Câmara Municipal da Estância Turística de Joanópolis

Indicação nº 66/2014

Ofício MN – 131/14

Assunto: Ofício Gab nº 404/2014

Foto 1 - Captação da Estação de Tratamento de Água de Joanópolis

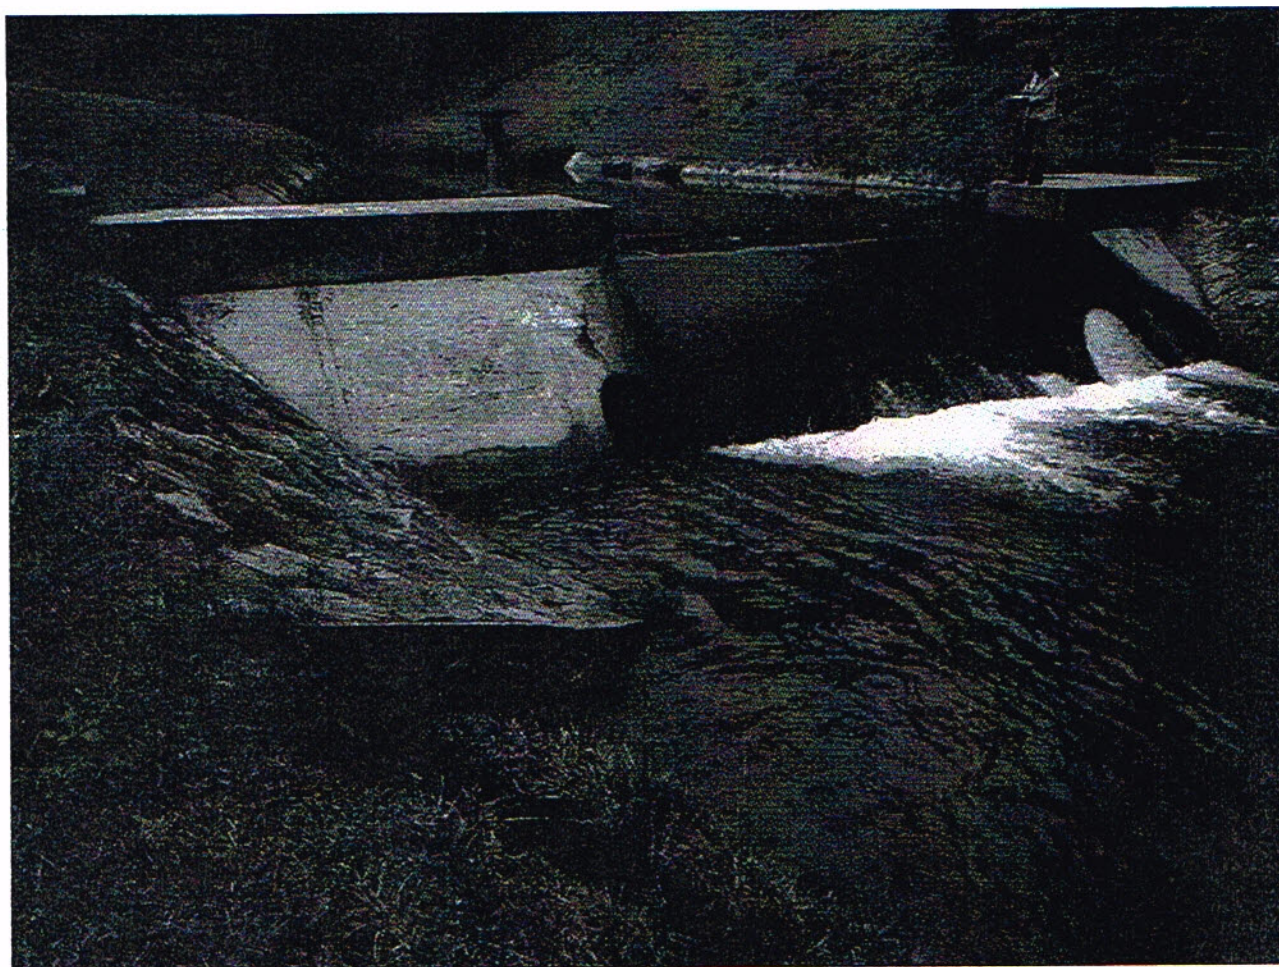
Gilmar Benedito Gonçalves, Vereador em exercício nesta Casa Legislativa, usando de suas atribuições legais, **indica** que seja providenciada a construção de um reservatório no local de captação de água, que abastece Joanópolis.

Em relação à captação da Estação de Tratamento de Água do município, a mesma é realizada no Ribeirão Correnteza através de uma barragem (foto anexa) e no momento, apesar da estiagem, está operando normalmente.
